COMUNE DI NOVARA

Modificazioni P.R.G. vigente (G.R. n°51-8996 del 16.06.2008 e s.m.i.) ex art.17, 12° comma, lettere b), c), g) e h)della L.U.R. 05.12.1977 n. 56 e s.m.i.

Giugno 2022

Indice delle modificazioni al P.R.G. vigente ex art.17 comma 12 della Legge Urbanistica Regionale n. 56/77 e s.m.i.

ESTRATTO TAV. P4.26 PRG VIGENTE

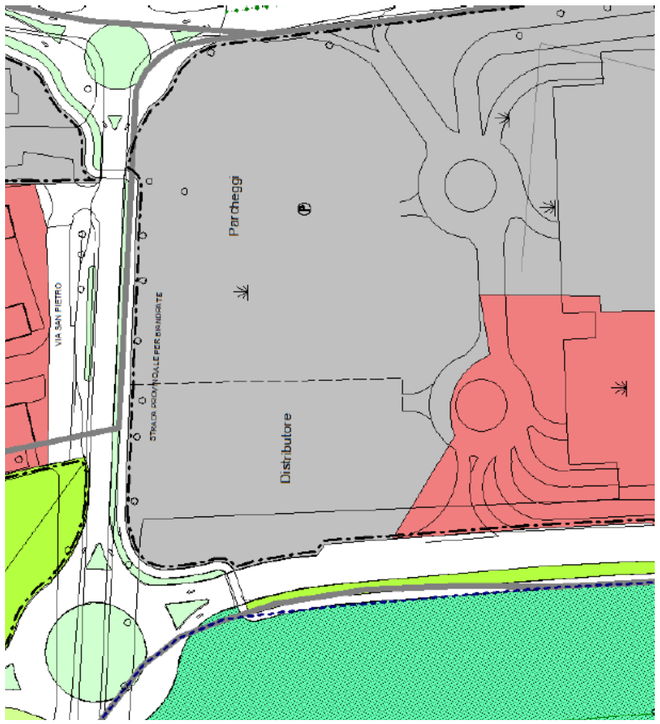
All'interno di specifica area del "Centro Commerciale San Martino 2", posta all'intersezione tra strada Biandrate e via Giovanola, così come indicata nella tav. P4.26 del PRG vigente, attualmente destinata a "Parcheggi pubblici esistenti e di progetto", si prevede l'inserimento della destinazione esclusivamente a servizi C3.16 "Distributori di carburante che comprendono anche i servizi complementari di assistenza e vendita consentiti dalle leggi e disposizioni vigenti" con indici e parametri di cui all'art. 21.4 delle NTA del PRG vigente. Tale specifica destinazione verrà altresì inserita, quale ulteriore ed inequivocabile indicazione, nell'art. 21.5 alla lettera l) – disposizioni particolari delle aree a Servizi, attrezzature pubbliche e di uso pubblico.

La correzione apportata, per la presente relazione, avviene sullo stralcio della tavola di PRG P4.26 "Progetto del Territorio Scala 1:2000" agg. aprile 2013 nella quale verrà perimetrata nell'area a parcheggio sopra citata la parte occupata dal distributore di carburante, contrassegnata con tanto di dizione "distributore" e all'art. 21.5 delle NTA del PRG vigente come da stralcio normativo seguente, sempre allegato alla relazione.

l. All'interno dell'area del "Centro Commerciale San Martino 2", posta all'intersezione tra strada Biandrate e via Giovanola, così come indicata nella tav. P4.26 del PRG vigente, destinata a "Parcheggi pubblici esistenti e di progetto", è ammessa la destinazione a servizi C3.16 "Distributori di carburante che comprendono anche i servizi complementari di assistenza e vendita consentiti dalle leggi e disposizioni vigenti" con indici e parametri di cui all'art. 21.4 delle NTA del PRG vigente.

Estratto PRG Vigente – Tav P4_36
(Superfici rilevate da Mapinfo)

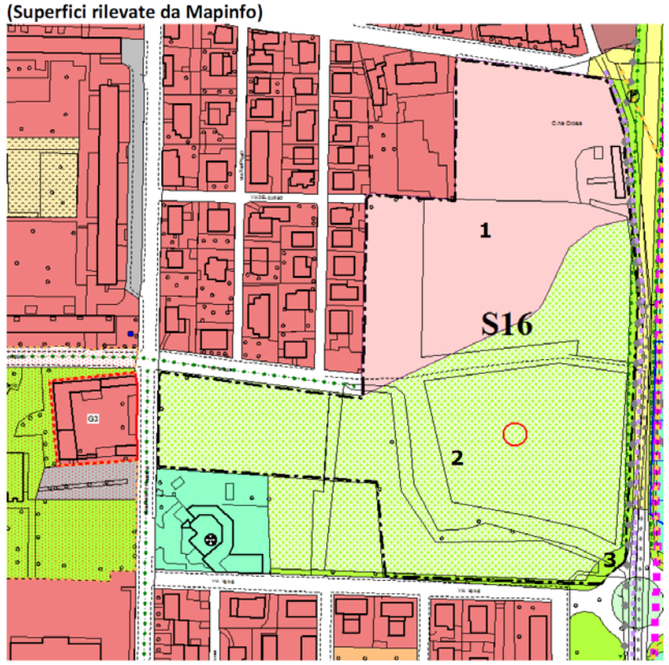
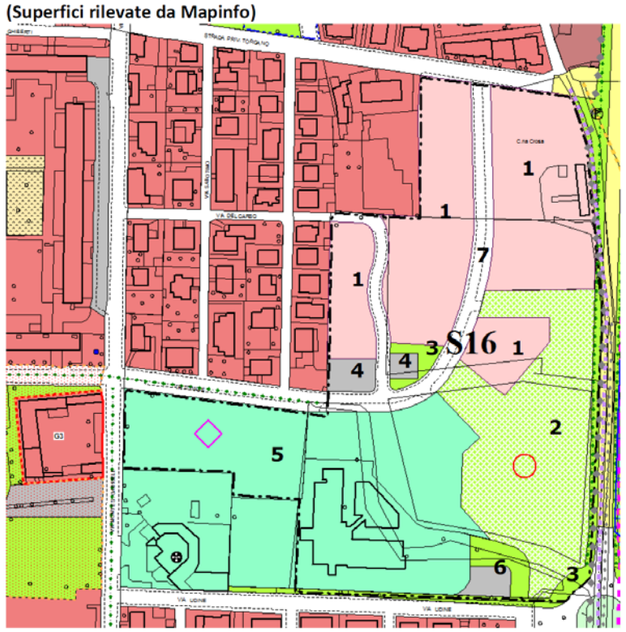
Da quanto sopra esposto si evince che le modificazioni introdotte con le diverse campiture sulle aree e al ridefinizione del perimetro dell'S16 altro non sono che la trasposizione sul PRG vigente dello stato di fatto dell'attuazione del Piano Contratti di Quartiere II, ivi compresa la già realizzata viabilità di via Tonale, con la conseguente già esperita verifica che indici e parametri delle nuove campiture, in particolare il passaggio dalle destinazioni C3.3 alle destinazioni C3.2 sottendano le superfici concesse (Ut ed RC)

- Incremento della superficie dell'area S16 dell'1,6% della ST con passaggio dagli attuali mq. 55.787,00 a mq. 56.716,00 con un delta + di mq. 929,00 . Ciò in quanto il perimetro é stato variato in 2 punti con l'inclusione al suo interno della residenza "I Tigli", già realizzata ed operante quale RSA, come sopra argomentato, e l'esclusione a nord dell'area di proprietà della parrocchia ovvero di parte del mappale n. 230 del Fg 115;

- nella diminuzione delle SF delle aree destinate all'edilizia residenziale pubblica che passano dagli attuali mq. 21.010 agli effettivi mq. 18.550 che sottendono le superfici realmente assegnate alle cooperative e quelle di proprietà comunale ancora da assegnare. Si tenga conto che la differenza é data anche dall'introduzione in mappa della via Tonale e del proseguimento della via Carso, che nell'attuale campitura del PRG non sono indicate ancorché esistenti e collaudate.

- nella ridefinizione di tutte le aree a servizi sia pubbliche che private d'interesse pubblico all'effettivo stato di fatto e di progetto delle medesime, ivi compresi i parcheggi esistenti già realizzati, ovvero ai Contratti di Quartiere II.

Destinazione aree	Superficie mq.
1	Tessuto Urbano di progetto	18.550,00
2	Verde attrezzato per lo sport	11.650,00
3	Verde pubblico	1.986,00
4	Parcheggi pubblici esistenti	898,00
5	Attrezzature di interesse comunale	17.894,00
6	Parcheggio + verde "I Tigli"	1.272,00
7	Viabilità esistente	4.466,00
	Sommano	**56.716,00**

ESTRATTO TAV. P4.36 PRG VIGENTE

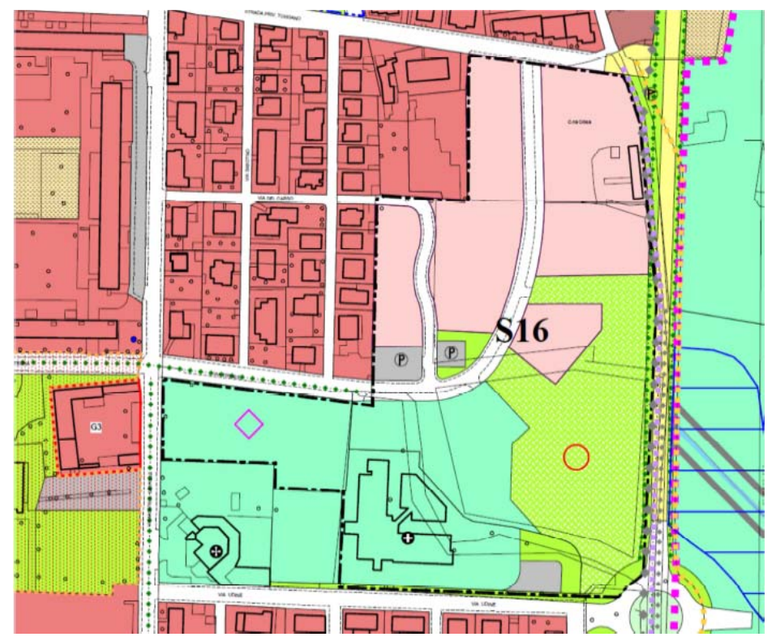
La correzione apportata, per la presente relazione, avviene sullo stralcio della tavola di PRG P4.36 "Progetto del Territorio Scala 1:2000" agg. giugno 2018. Ad approvazione della deliberazione, la tavola di PRG P4.36 e, conseguentemente, la tavola P3.1 – Progetto del Territorio Scala 1:10.000.

Estratto PRG Vigente – Tav P4_37
Superfici rilevate da Mapinfo

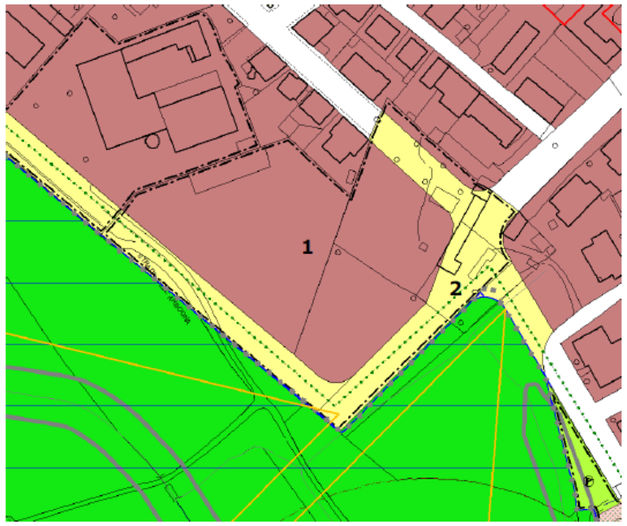
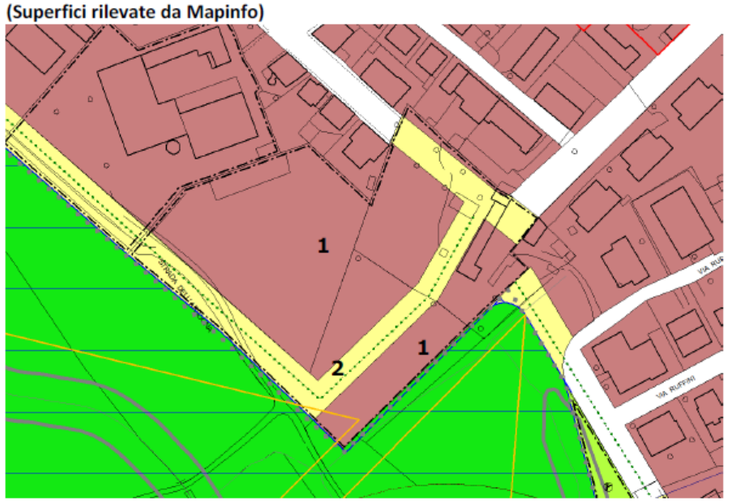
La proposta di modificazione di cui all'art. 17 c. 12 lett. b) e c) consta, di una parziale riperimetrazione dei lati ovest, sud ed est e di una lieve ricalibratura ad est in prossimità dell'edificio antistante la cascina (comma 12 lett. c)) al fine di aderire il più possibile ai lotti catastali e ad una diversa localizzazione delle infrastrutture viarie di progetto sia interne all'ambito oggetto di proposta che interne all'ambito limitrofo anch'esso soggetto a SUE (comma 12 lett. b)) così da dare continuità e collegamento tra le viabilità con anche il mantenimento di una cospicua parte della cascina esistente.
Resta in previsione la viabilità di completamento di via Arbogna ancorché non ricompresa nel SUE.

- Incremento della superficie dell'area a SUE del 2,23% della ST con passaggio dagli attuali mq. 11.740,00 a mq. 12.008,00 con un delta + di mq. 268,00. Ciò in quanto il perimetro é stato variato in 3 punti come sopra descritto;

- a fronte del riassetto stradale la SF destinata al Mix funzionale R di cui all'art. 16.1 delle NTA di PRG passa dagli attuali mq. 7.879 agli effettivi mq. 8.927 con un delta + di mq. 1048. Ciò in funzione del fatto che l'area dell'attuale cascina è stata stralciata dalla viabilità di progetto e correttamente in parte inserita nel tessuto urbano esistente.

Destinazione	Superficie mq.
1	Tessuto Urbano esistente	8.927,00
2	Viabilità di progetto e sistemazioni di pertinenza	3.081,00
	Sommano	12.008,00

Estratto PRG Vigente – Tavola P4.37

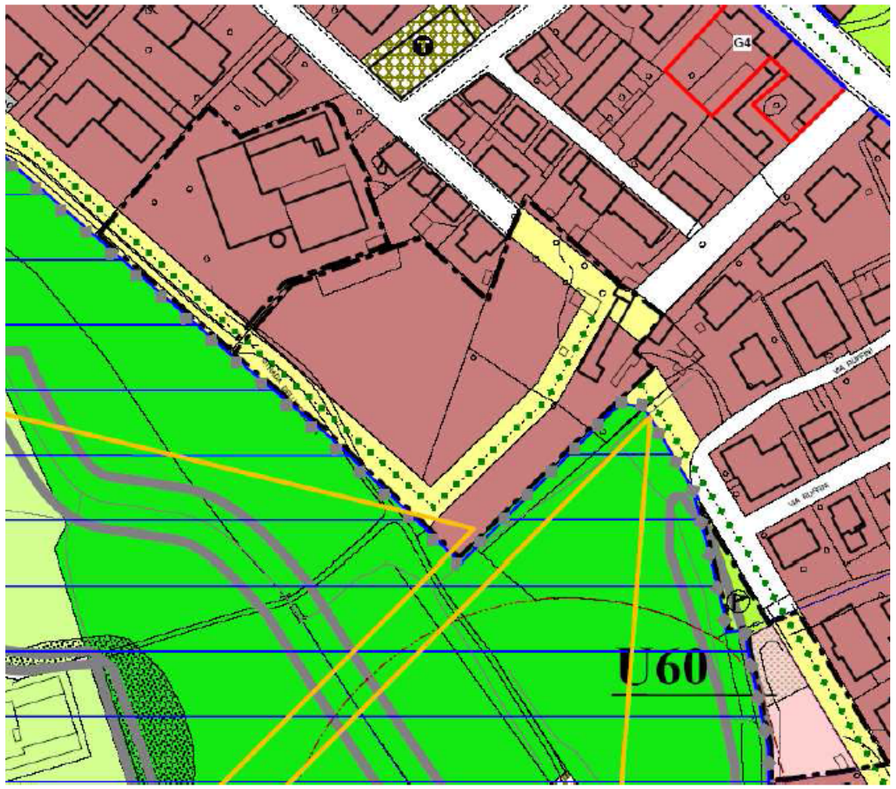
Per quanto sopra rilevato viene proposta la riperimetrazione del SUE oggi presente in cartografia di PRG, redatta su base catastale facendo coincidere, ove per logica e affinamento grafico, il perimetro del SUE con i confini dei mappali catastali.

Viene inoltre proposta una nuova previsione di viabilità interna al SUE che ricalchi, per quanto più possibile, i terreni di proprietà pubblica (che già nelle precedenti pianificazioni dovevano essere destinati a viabilità) in un'ottica di rimodellazione della viabilità interna al SUE. Preso atto che le nuove aree formatisi debbano avere una fattibilità edificatoria reale e concreta e che i terreni pubblici a suo tempo acquisiti andavano a formare una viabilità di larghezza pari a m. 13 (viabilità che alla luce della previsione di progetto, conforme all'art. 21.1 del PRG, potrebbe essere ridotta a 10,50 m), viene altresì formulata la proposta di acquisizione del sedime di reliquato indicato nella tavola grafica.

La correzione apportata, per la presente relazione, avviene sullo stralcio della tavola di PRG P4.37 "Progetto del Territorio scala 1:2000" - agg. luglio 2021. Ad approvazione della deliberazione, la tavola di PRG P4.36 e, conseguentemente, la tav. P3.1 – Progetto del Territorio Scala 1:10.000.
